# 浜岡原子力発電所原子炉施設保安規定の 変更認可申請について

【高経年化技術評価及び長期施設管理方針の策定に係る責任職位の見直し  
並びに廃止措置に伴う管理区域図の変更】

令和4年9月6日  
中部電力株式会社

# (参考) 排気筒解体撤去工事の全体概要

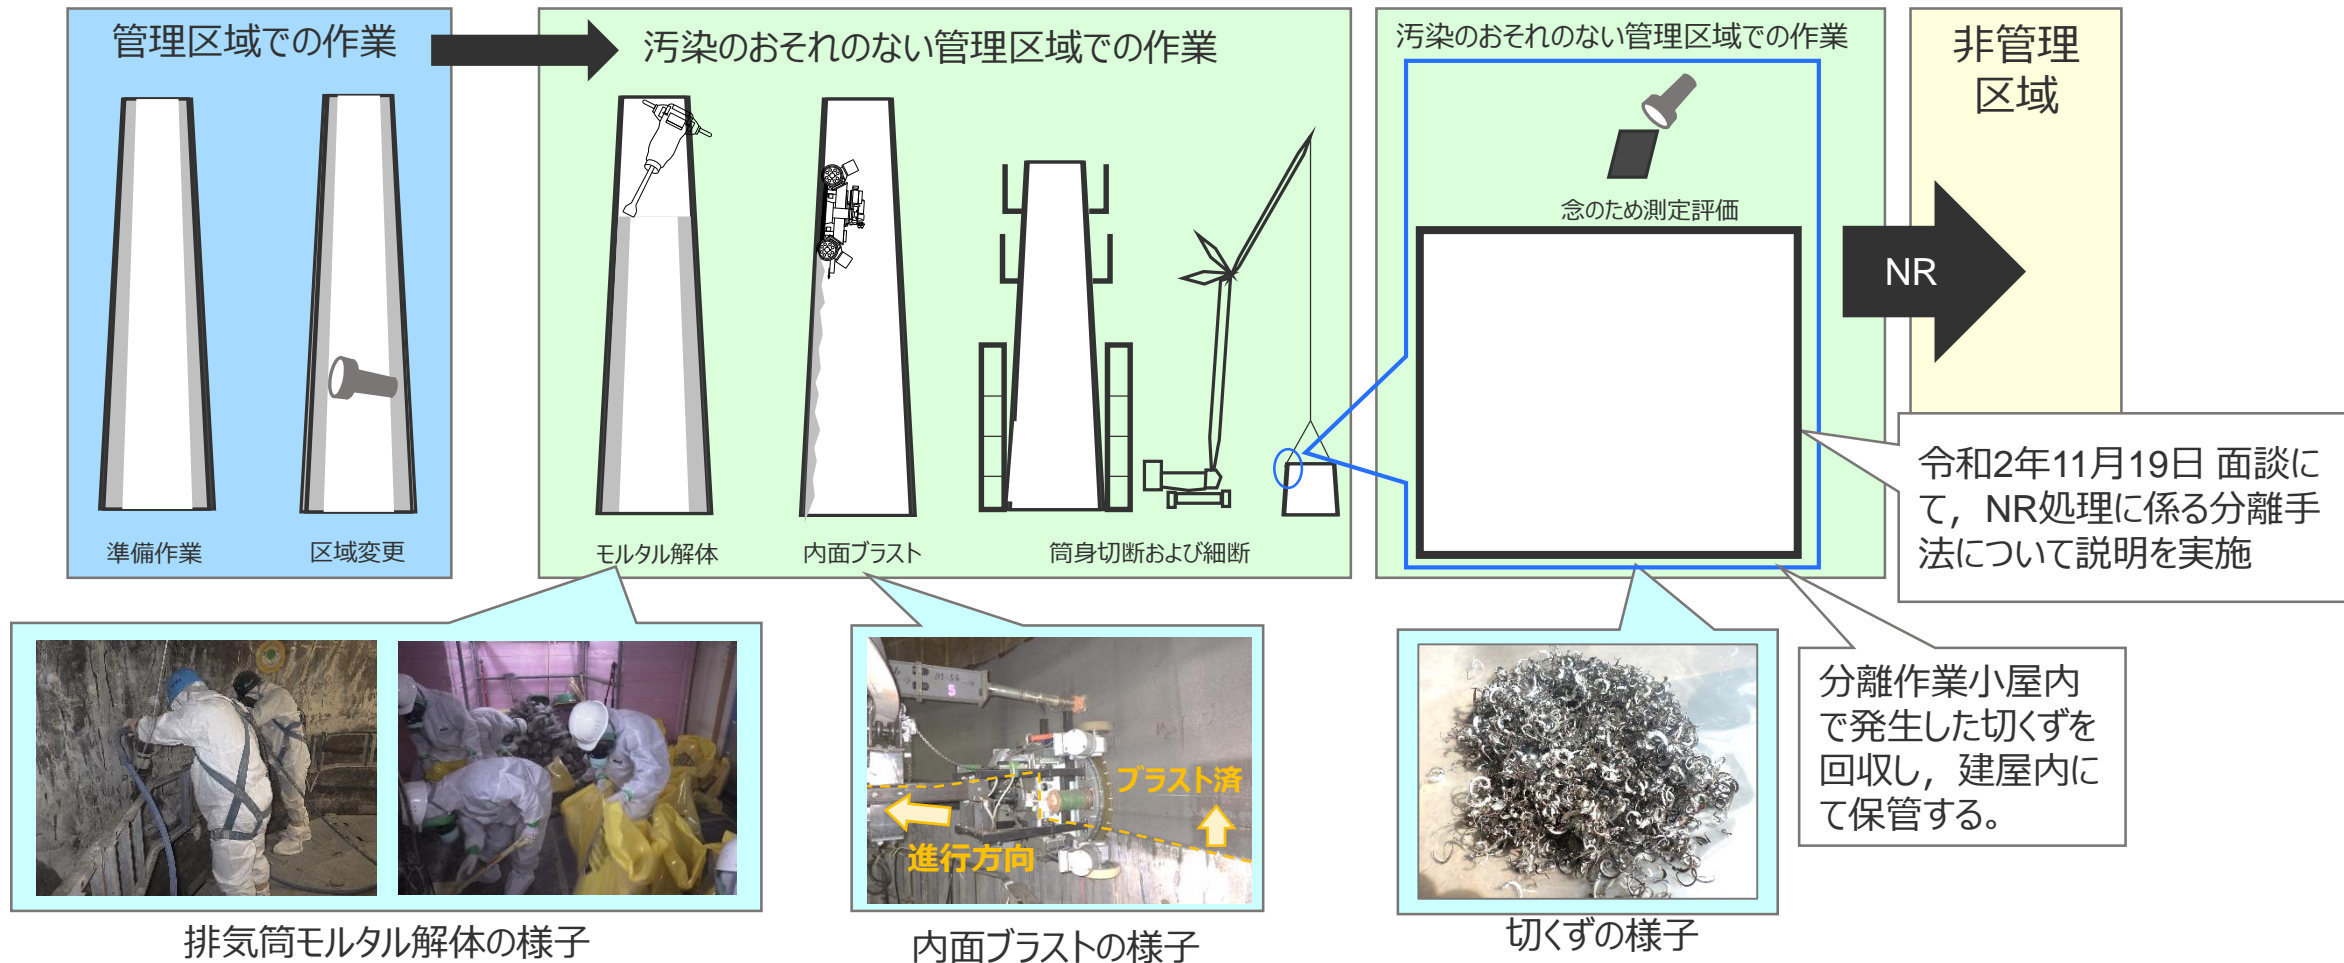
排気筒解体工事は、管理区域区分を変更した後、モルタル解体⇒筒身切断⇒鋼板の汚染部位分離作業の流れで進めている。

(2) 排気筒の解体撤去工事に伴う管理区域の区域区分変更, 設定 (1/2)

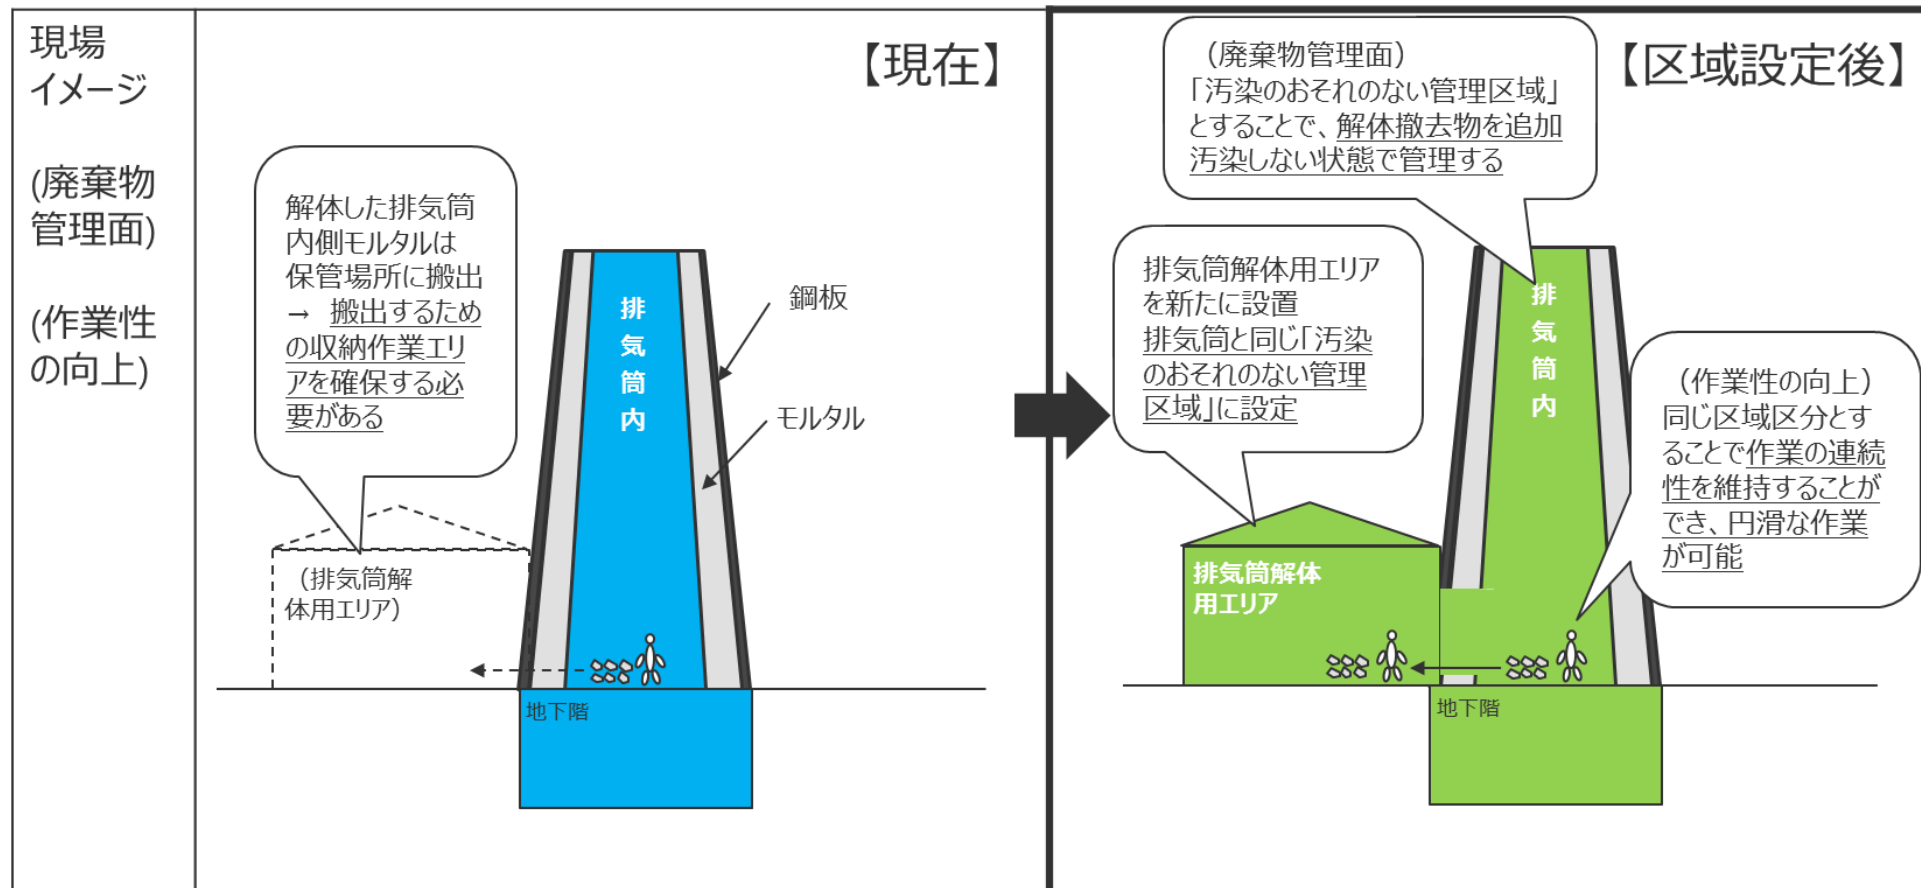
区域区分の変更に先立ち、排気筒内の汚染状況調査を実施した結果、内側モルタルにC-14の含有（最大で14Bq/g）のみを確認し、評価した結果、表面汚染密度が0.5Bq/cm<sup>2</sup>、空気中の放射性物質濃度が0.01Bq/cm<sup>3</sup>であり、線量告示に定められた値（表面汚染密度が4Bq/cm<sup>2</sup>、空気中の放射性物質濃度が0.3Bq/cm<sup>3</sup>）を超えるおそれなく「汚染のおそれのない管理区域」に設定できることを確認した。
